柏崎刈羽原子力発電所7号機  
新潟県中越沖地震後の設備健全性に係る  
屋外重要土木構造物の点検・評価について

(指摘事項に関する回答)

平成 20 年 7 月 14 日

東京電力株式会社

図-1 7号機非常用取水路のブロック分割

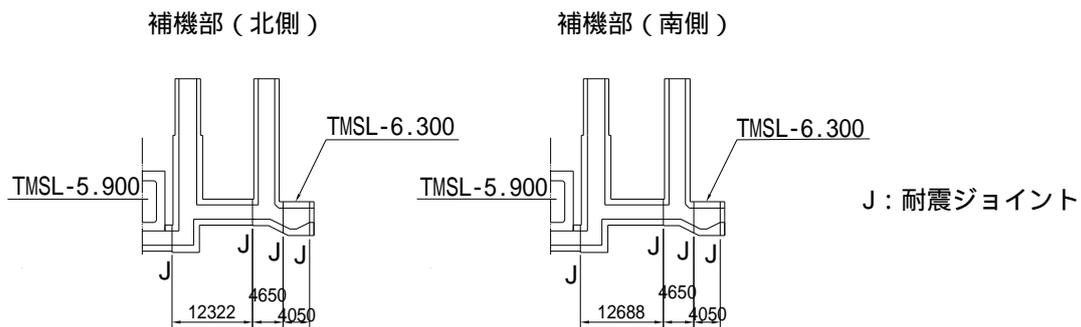
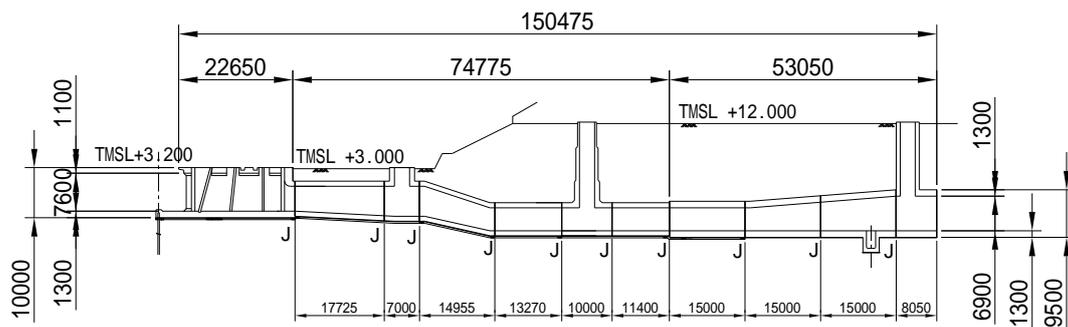
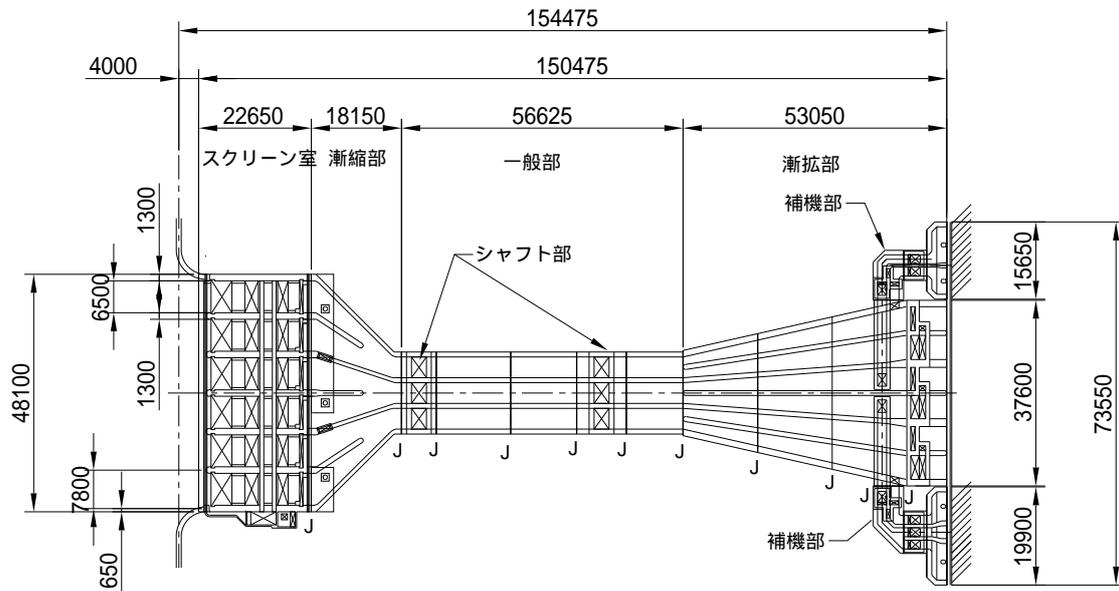
No.1 設計時における取水路のブロック割りの考え方について説明すること  
(平成20年5月20日 6号機第1回立入検査)

非常用取水路の設計では、取水路軸方向に構造上問題となるような応力が生じないように、軸方向における構造の変化等を考慮してブロック分割し、その間に耐震ジョイントを設けている。

このような考え方に沿って、7号機非常用取水路は、図-1に示すようにスクリーン室、漸縮部、一般部、シャフト部、漸拡部および補機部に区分し、さらに、軸方向の長さが比較的長い一般部および漸拡部については、概ね15m以下のブロックに分割することとし、それぞれのブロック間に耐震ジョイントを設けている。

図-1 衝撃弾性波試験によるひび割れ深さ計測位置

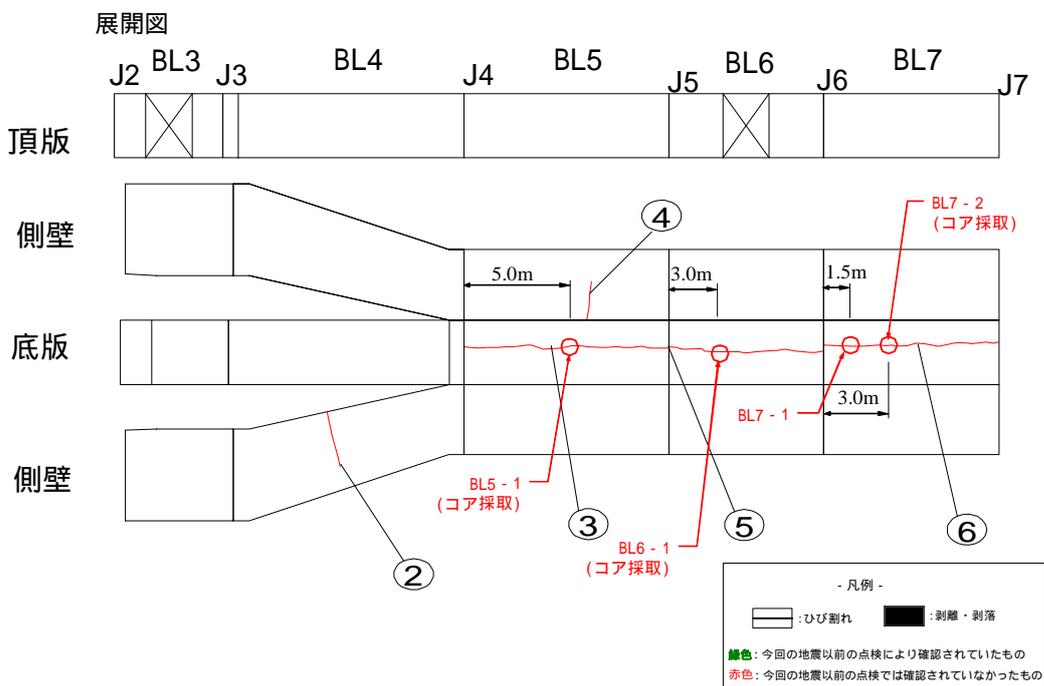
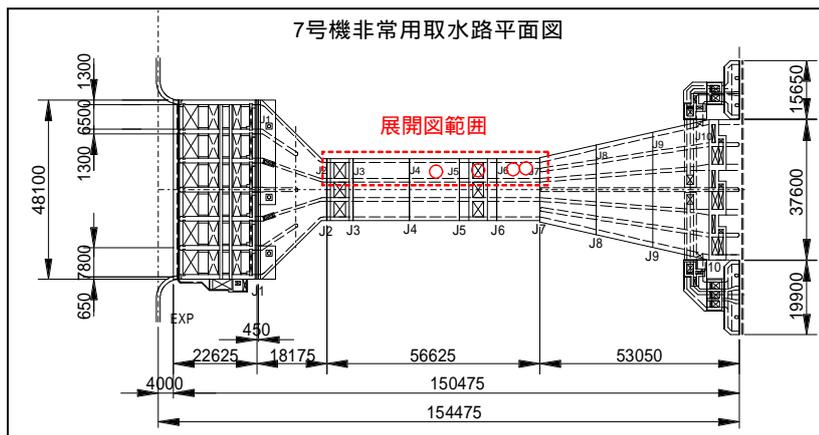
No.2 7号機取水路A系の底版で確認されたひび割れ , , について , 地震に起因するものかどうか検討すること  
(平成20年6月27日 耐震・構造設計小委員会 構造WG(第15回))

7号機取水路A系のひび割れ , , は , 底版の中央付近に軸方向に分布するひび割れであり , 最大ひび割れ幅は 0.2mm , 延長は 10.0 ~ 13.2m である (図-1)。

当該ひび割れの性状を観察した結果によると , ひび割れ面の角が丸く , 変色が見られることから , 古いひび割れであることが推察される。

各ブロックのひび割れ幅が最大の位置において , 衝撃弾性波試験によりひび割れ深さを計測した。計測位置を図-1 に , 計測結果を表-1 に示す。いずれの計測位置においても , ひび割れ深さが 50mm 未満であることを確認した。また , 同じ位置において , 底版からコアを採取してひび割れ深さを目視観察したところ , 変色域の深さは 4cm 程度であり , 鉄筋 (かぶり 10cm) には達していないことを確認した (図-2 , 写真-1)。

当該ひび割れは , 新潟県中越沖地震前に実施した定期点検では確認されていないものの , ひび割れ性状 (角が丸く変色している) や , ひび割れ深さ (鉄筋まで達していない) などから , 今回の地震前から存在しており過去の定期点検で発見されなかったものである可能性が高い。

なお , 当該ひび割れは , ひび割れ深さが浅く鉄筋に達しておらず , ひび割れ幅も小さいことから , 構造的に問題のないひび割れであると考えられる。

図-1 耐震ジョイント部の段差の分布状況

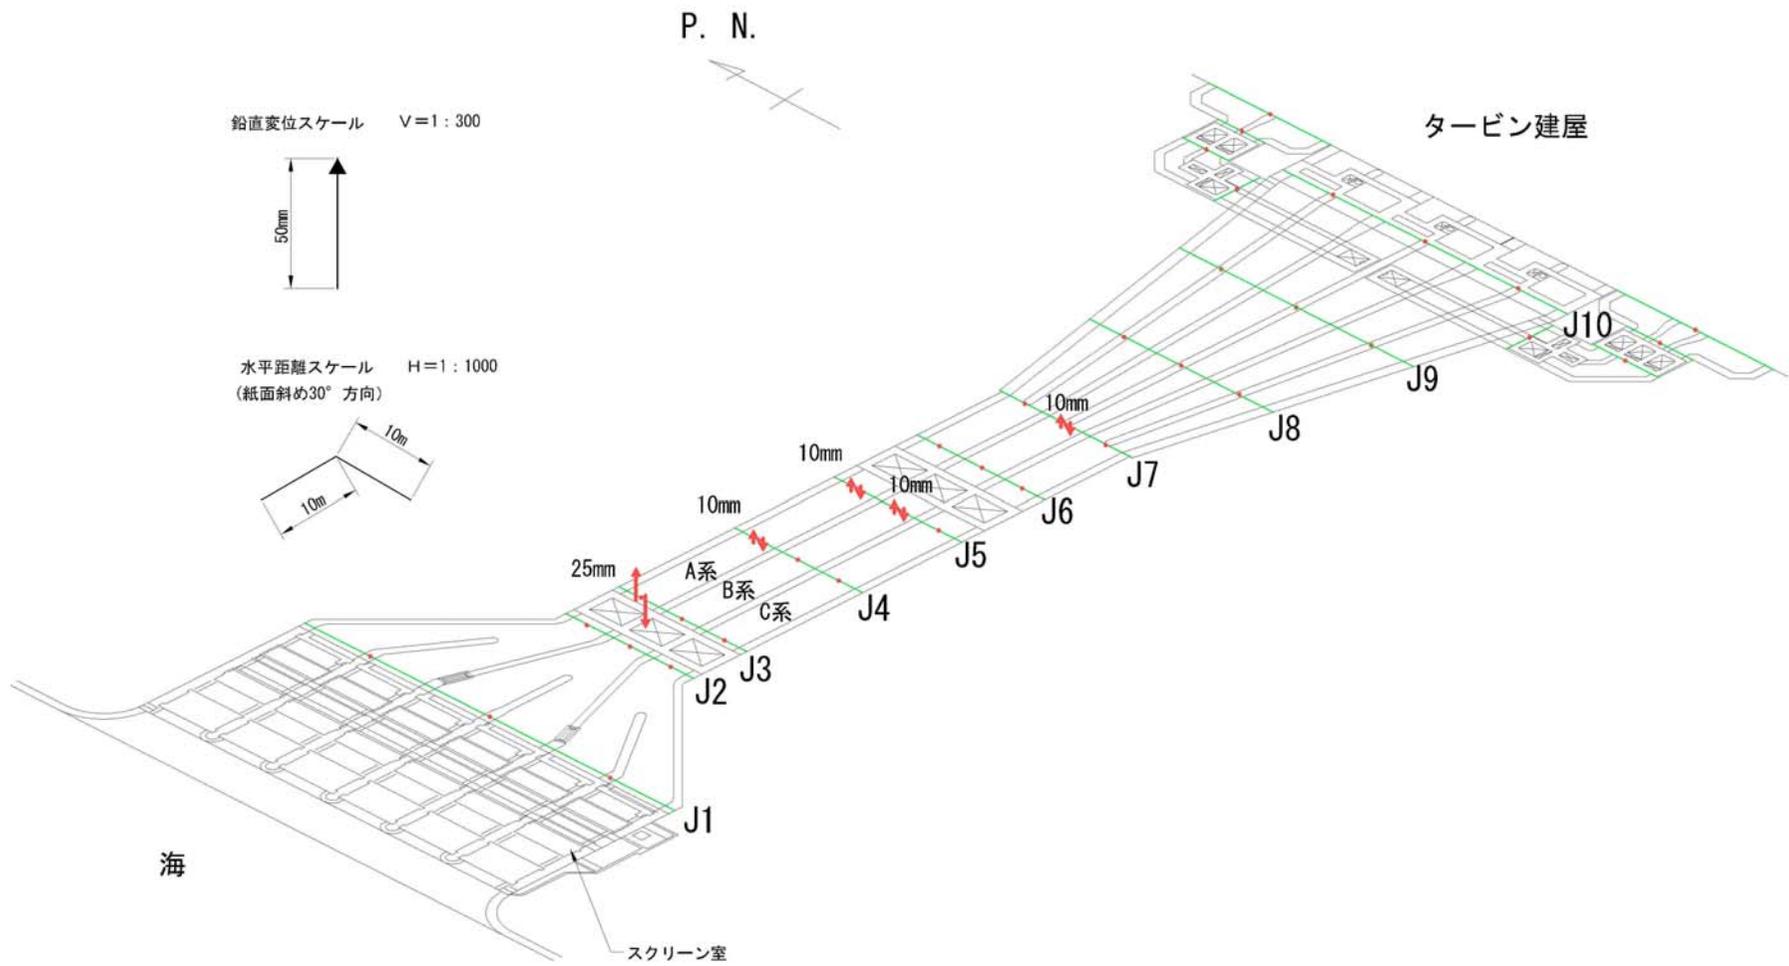
- No.3 7号機非常用取水路の耐震ジョイント位置におけるブロック間相対変位の分布傾向について説明すること
- No.4 7号機非常用取水路で認められる最大 25mm の段差が，地震に起因するものかどうか検討すること
- No.5 取水路敷高について，施工時の寸法管理精度を確認すること  
(平成 20 年 6 月 27 日 耐震・構造設計小委員会 構造 WG (第 15 回))

7号機取水路A～C系の耐震ジョイント部の段差，ずれ，伸びの分布状況を図-1～図-3に示す。段差については取水路の5箇所において認められ，その最大値は取水路A系のジョイントJ3における25mm(海側上がり)である。ずれについては取水路B系のジョイントJ8においてのみ認められ，その値は10mm(左横ずれ)である。また，伸びについては取水路および取水路-スクリーン室接合部の8箇所において認められ，その最大値は伸長側について取水路A系の耐震ジョイントJ8およびJ9における10mm，圧縮側について取水路A，B，C系とスクリーン室の接合部3箇所における10mmである。

建設時においては，型枠精度の管理基準値を+20mm以下としており，当初からこの程度の施工誤差があった可能性がある。

新潟県中越沖地震発生前には，耐震ジョイント位置におけるブロック間相対変位の測定を実施していないことから，今回計測された段差，ずれ，伸びが，今回の地震に起因するものであるかどうかを判断することは困難である。

なお，段差，ずれについては取水路の内空寸法や部材厚に比べて十分小さいことから，また段差，ずれ，伸びともに，耐震ジョイントの限界性能に比べて十分小さいことから，目地部における数cm程度の変位は取水機能に影響を及ぼすものではないと考えられる。

図-1 7号機スクリーン室の結果

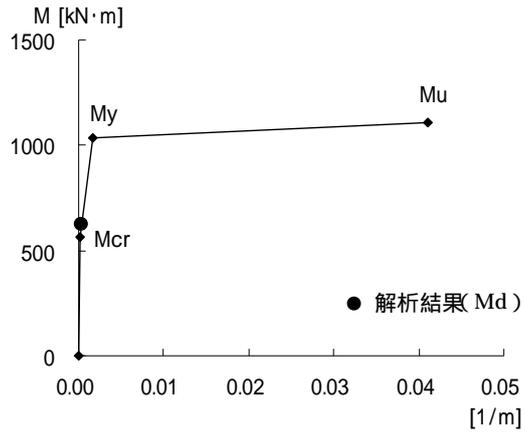
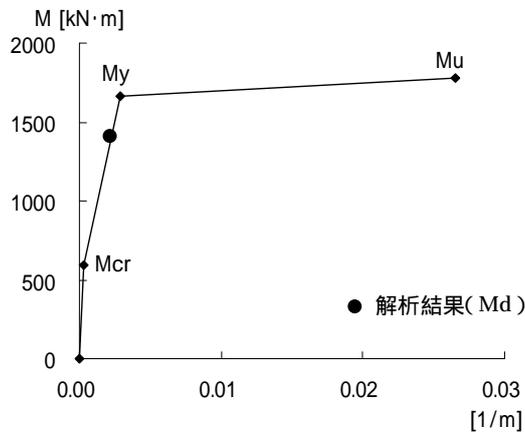
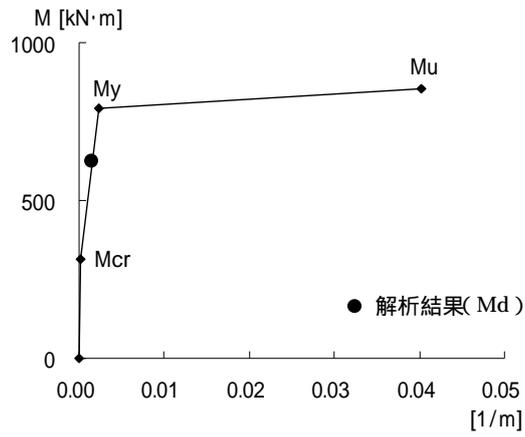
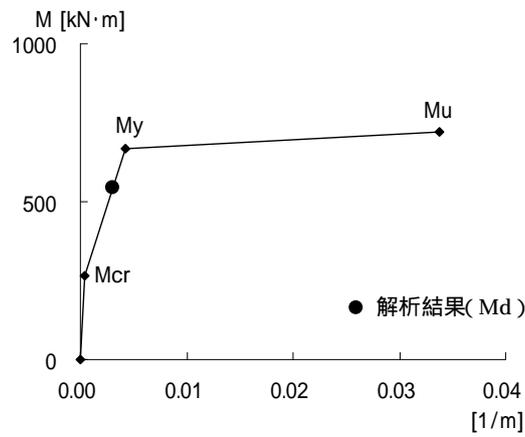
No.6 今回の地震に対する7号機非常用取水路の耐震性の余裕の程度を確認するために、部材のM - スケルトン上に最大応答値を示すこと  
(平成20年6月27日 耐震・構造設計小委員会 構造WG(第15回))

図-1～図-4 に7号機スクリーン室, 取水路, 補機冷却用海水取水路(南側および北側)の各断面において, 発生曲げモーメント  $M_d$  と降伏曲げモーメント  $M_y$  の比  $M_d/M_y$  が最も大きい部位のM - スケルトン上に最大応答値をプロットした結果を示す。図中の  $M_{cr}$  はひび割れ発生曲げモーメント,  $M_u$  は最大曲げモーメントを表している。

$M_d/M_y$  が最も大きい部位は, 取水路の隔壁 ( $M_d/M_y = 0.85$ ) である。全ての断面において発生曲げモーメント  $M_d$  は降伏曲げモーメント  $M_y$  に達していない。

図-1 7号機スクリーン室解析断面の最大せん断ひずみ分布

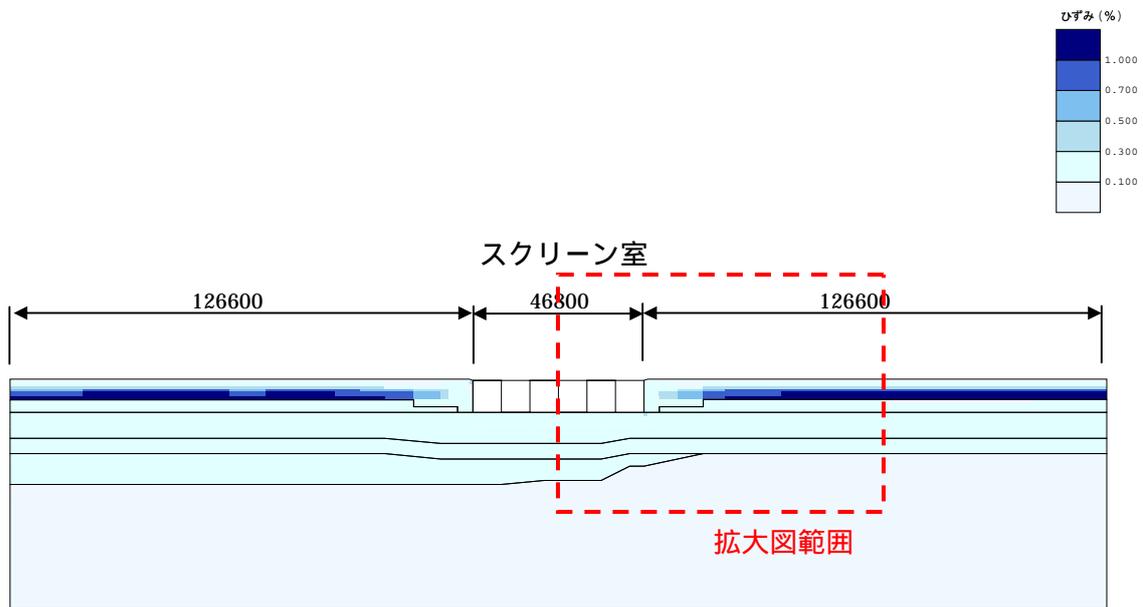
### No.7 解析モデルにおける解析範囲のとり方と近接構造物の取扱いの考え方について説明すること

ここでは, 7号機スクリーン室の地震応答解析結果に基づき, 構造物が側方地盤の応力に影響を及ぼす範囲について検討した。図-1 および図-2 に7号機スクリーン室解析断面の最大せん断ひずみ分布を示す。同図より, スクリーン室側方地盤の最大せん断ひずみは, スクリーン室の幅以上離れると遠方地盤とほぼ同等になることから, スクリーン室側方への影響範囲はスクリーン室幅程度であると判断される。

以上より, 7号機スクリーン室の地震応答解析においては, 近接する6号機スクリーン室はその剛性が地盤より大きく, またその重量も地盤より軽いいため, 6号機スクリーン室を地盤としてモデル化している。

図-1 6号機スクリーン室南側周辺における水準測量結果

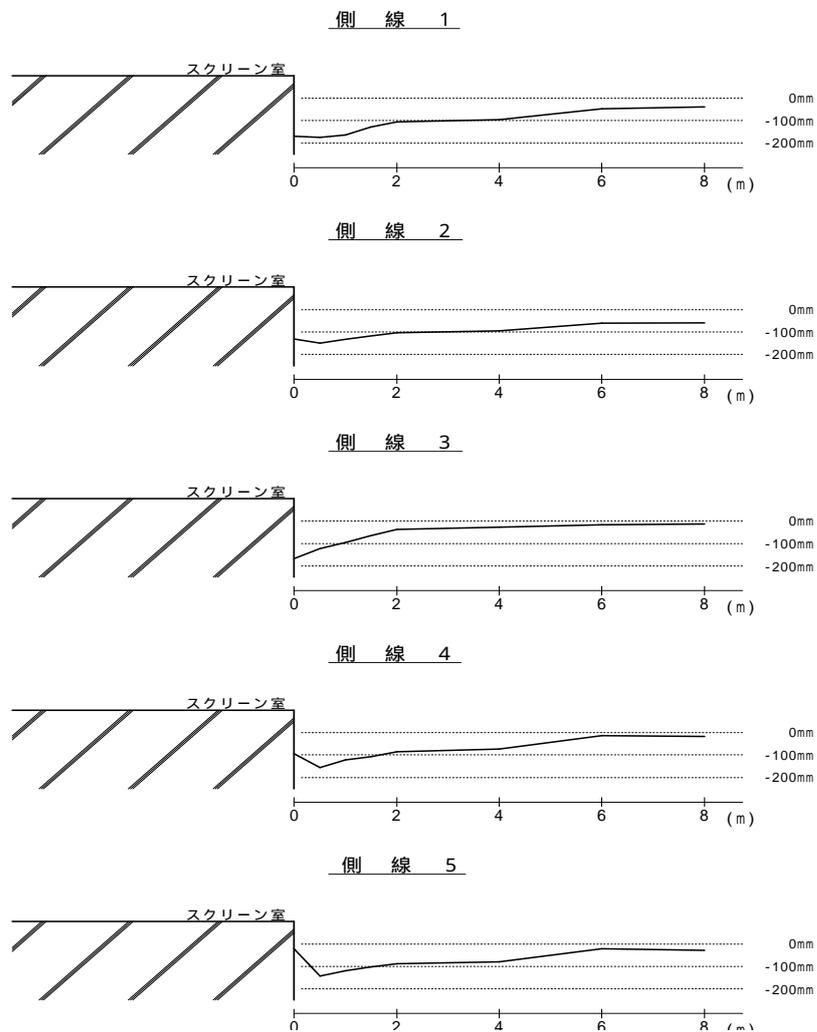
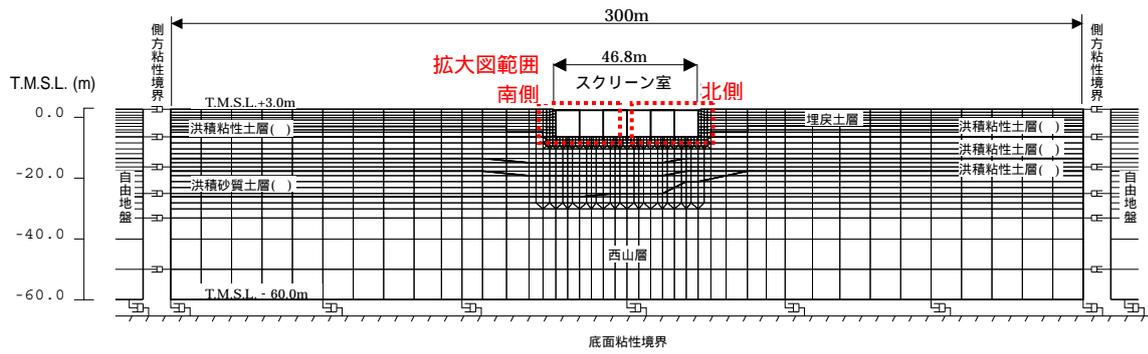
No.8 スクリーン室近傍の地盤沈下の状況を踏まえ、構造物の健全性について説明すること

地盤沈下状況を正確に把握するために、現状を確認できる状態にある6号機スクリーン室南側周辺において水準測量を実施した(図-1)。地盤沈下量が10cm を越える領域は、スクリーン室から4m 程度の範囲に限られている。
